対象品番 DRLRA020040 / DRLTA020042 / DRLTA020044 / DRLSA020045
モデル FAIRLADY Z Z34

スポンジ貼り付けのお願い

※下記イメージ、画像はZ34対 7段（DRLTA020042）です

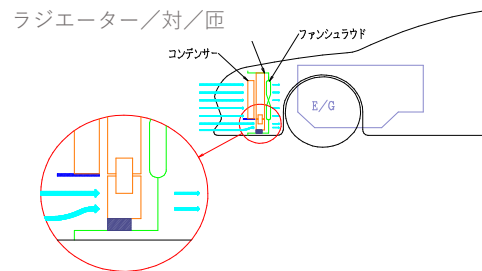
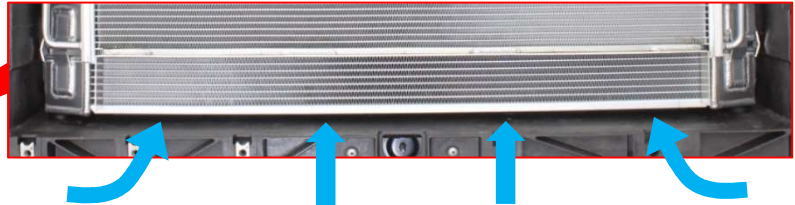
対象品番の製品をファンシュラウドに取り付ける際、オイルクーラーの下部に隙間が生じます。隙間から風が逃げないように、付属のスポンジの貼り付けをお願いいたします。

スポンジがないと → 隙間から風が逃げてしまいます

コアサポートに沿って、スポンジを貼り付けてください

スポンジを貼ると → 隙間が埋まり風を逃がしません
